# INFRASTRUTTURE FERROVIARIE STRATEGICHE DEFINITE DALLA LEGGE OBIETTIVO N. 443/01

## TRATTA A.V. /A.C. TERZO VALICO DEI GIOVI PROGETTO ESECUTIVO

### RAMPA OVEST CAVALCAVIA KM 37+407

#### Relazione di confronto PD/PE

Figura 1 – Stralcio planimetria dell'accesso alla 0+425

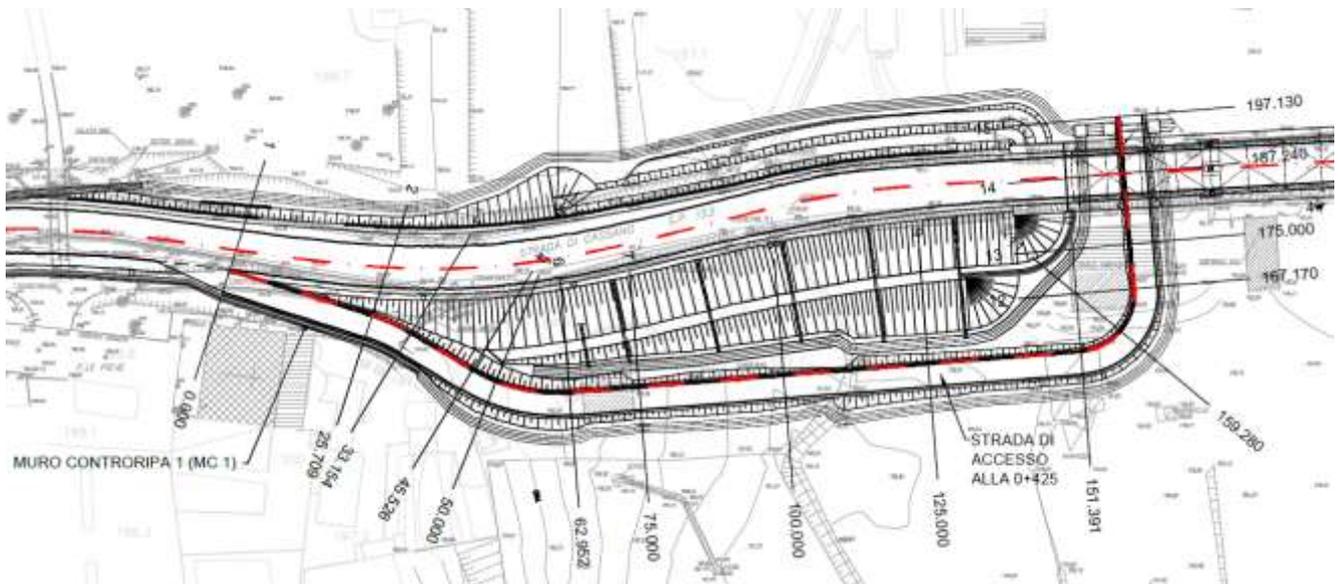
In particolare si è modificato l'accesso alla prog 0+425 prevedendo il passaggio sotto la prima campata del cavalcaferrovia.

Ne consegue che l'ultimo tratto livelletta ha subito un aumento di pendenza in senso longitudinale.

Tale differenza altimetrica comporta la realizzazione di una paratia di micropali rivestita, MC1, è stata adottata per sostenere il terrapieno sul lato sud della rampa ovest da pk.km 0+436 fino a fine intervento, data la presenza di una scuola e una chiesa al di sopra di esso. L'altezza delle paratia non supera i 5.50m fuori terra.
